# BILAN DE LA CONCERTATION PUBLIQUE

du 17 décembre 2019 au 19 janvier 2020

## SÉCURISATION DE LA RN 13

### ENTRE VALOGNES ET CHERBOURG-EN-COTENTIN

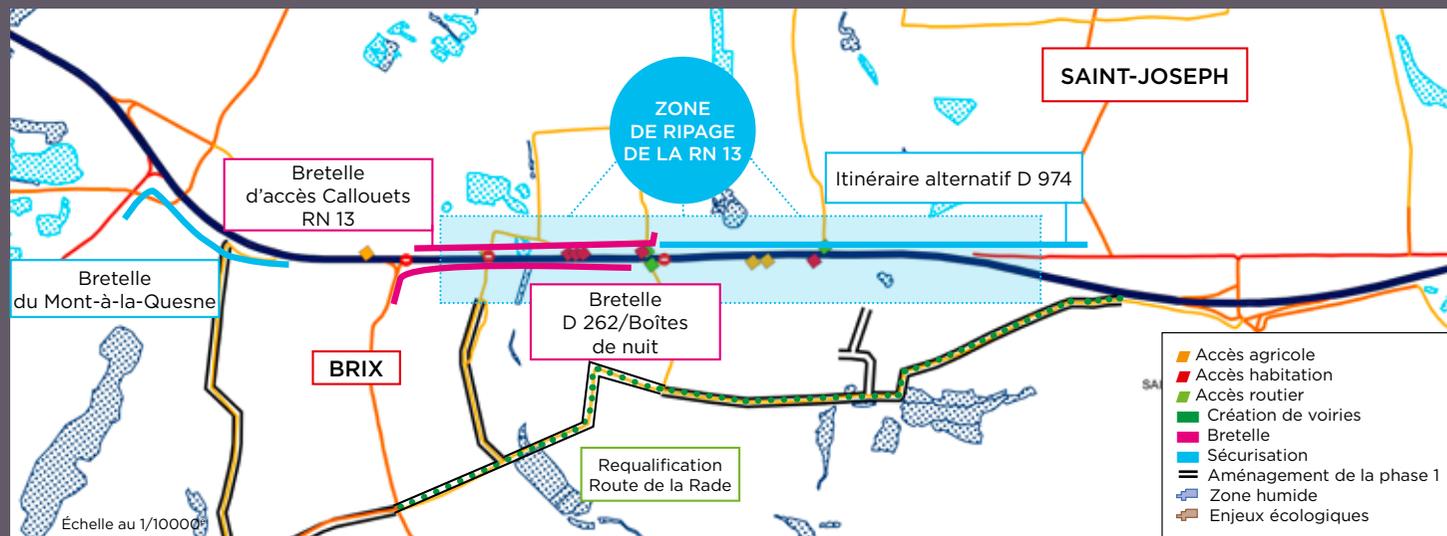
Malgré les explications de la maîtrise d'ouvrage sur la réduction des nuisances sonores liées à l'éloignement des voies de circulation, les riverains à l'ouest de la RN13 ont exprimé leur inquiétude à propos de la dégradation

de leurs conditions et cadre de vie (due à la mise en place de 6 voies devant leurs maisons au lieu de la 4 voies actuelle et d'autant plus si l'aménagement de la voie Gallot est réalisé). A ce titre, il a été demandé d'étudier l'augmentation de la hauteur des murs en béton pour diminuer la nuisance sonore.

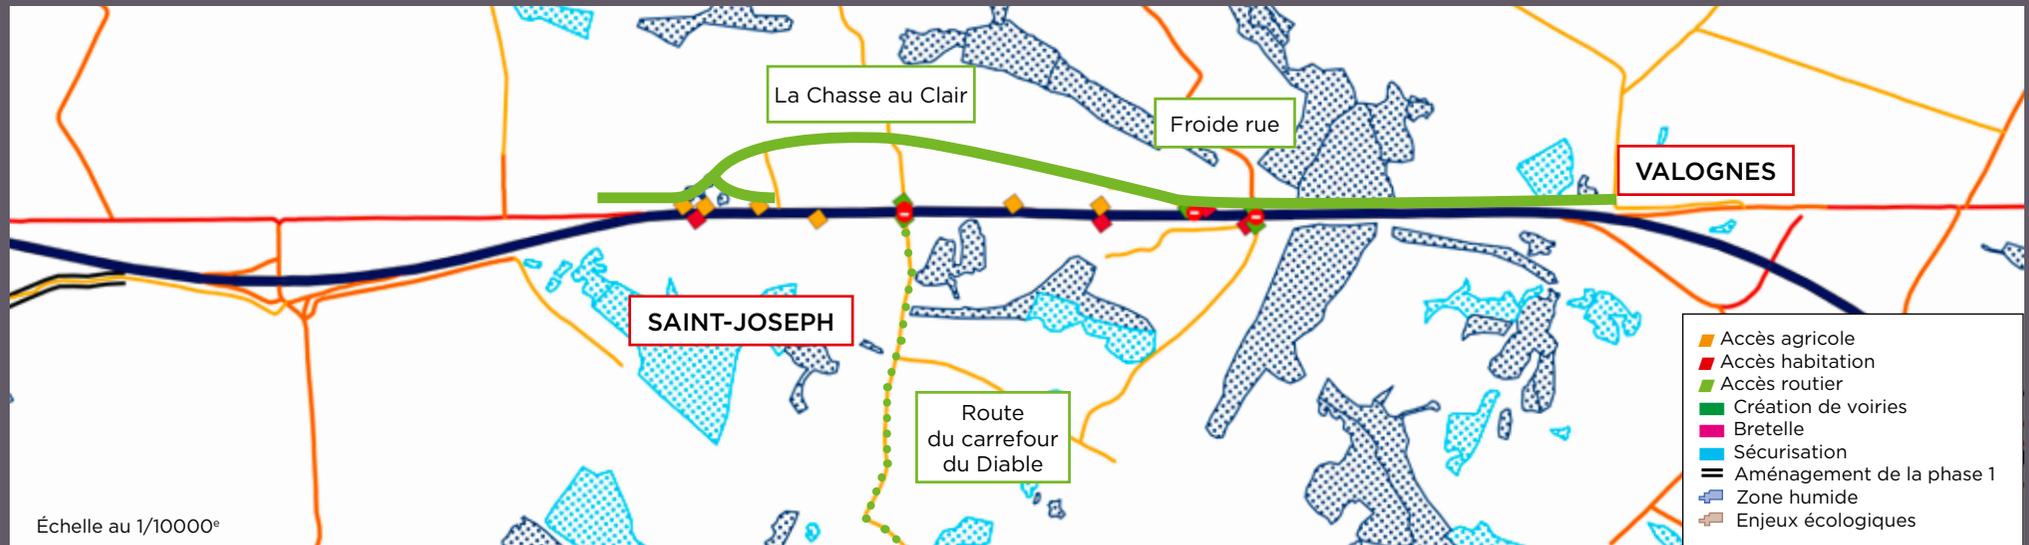
Des habitants concernés par d'éventuelles expropriations ont exprimé leurs inquiétudes et se sont interrogés sur la procédure et les voies de recours car ils ne souhaitent pas être expropriés.

La MOA prend bien note des fortes volontés locales de retenir une variante de ripage permettant un éloignement des maisons du hameau Saint-Thomas, une reprise des caractéristiques géométriques de la RN13 et d'éviter l'expropriation de la propriété bâtie au niveau de la route du Grand Vivier, mais rappelle la problématique financière.

La MOA rappelle que quel que soit l'aménagement retenu, celui-ci permettra un rétablissement rapide (perte de 3 min vers Cherbourg mais gain de 2 min vers Valognes) vers l'échangeur complet de Saint-Joseph.

### ● 5.2.3.4. Château de la Frette

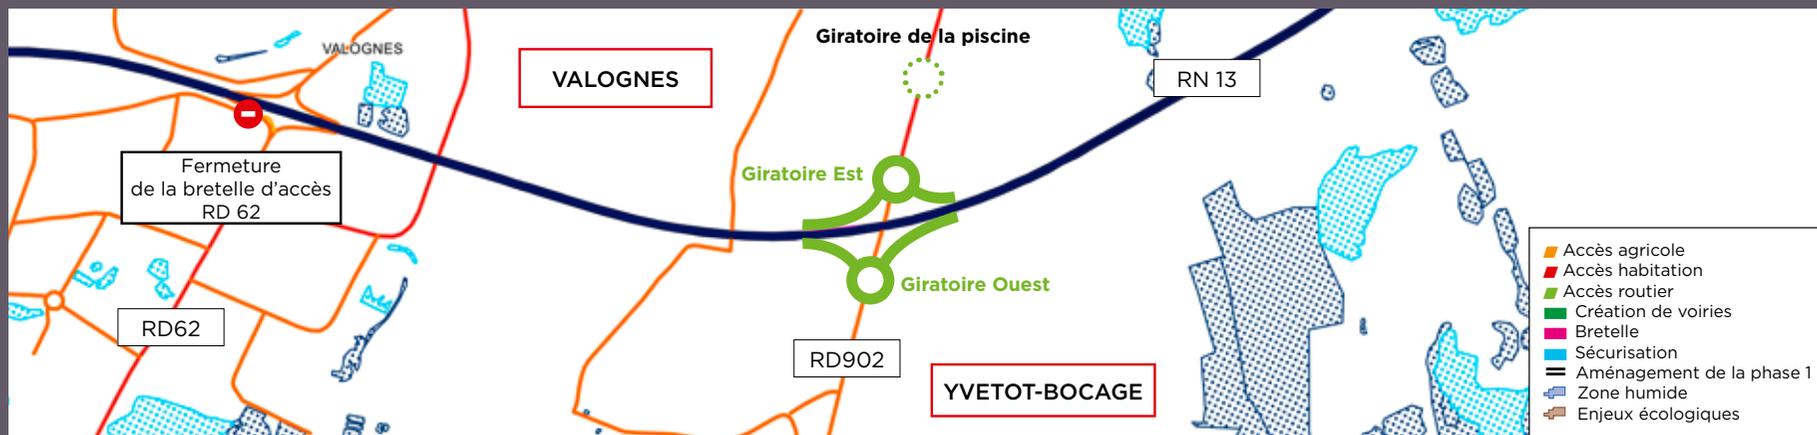
L'accès du château de la Frette a fait l'objet d'une intervention des propriétaires de la Coudre qui s'inquiètent du passage éventuel sur leur parcelle, mettant en avant des désagréments pour eux, de problématiques inondations existantes et une question de sécurisation à l'arrivée sur la voie publique secondaire. De même les propriétaires du château de la Frette semblent peu satisfaits des aménagements proposés.
